改善箇所説明図

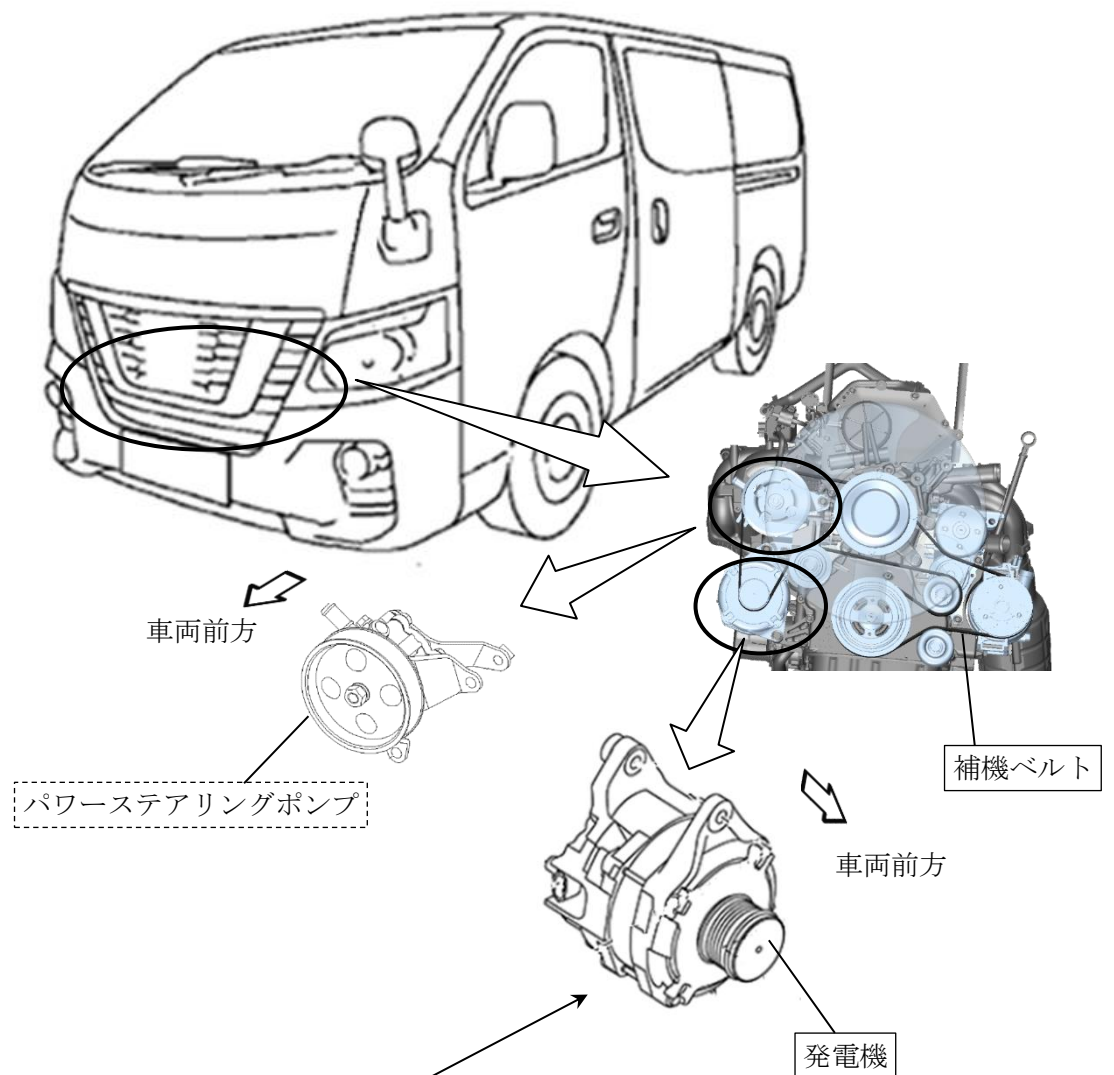
基準不適合発生箇所

発電機において、補機ベルトの張力に対してプーリ内のベアリングの耐久性が不足しているため、使用過程において当該ベアリングが破損することがある。そのため、エンジン回転変動を吸収する機能が損なわれてベルト張力が増加し、そのまま使用を続けると、当該ベルトで駆動するパワーステアリングポンプのブラケットが破損して、最悪の場合、パワーステアリングポンプが作動不良となり、操舵力が増大するおそれがある。

改善の内容

全車両、発電機および補機ベルトを対策品と交換する。また、当該発電機プーリ内のベアリングを点検し、固着が認められた場合は、パワーステアリングポンプ一式を新品に交換する。
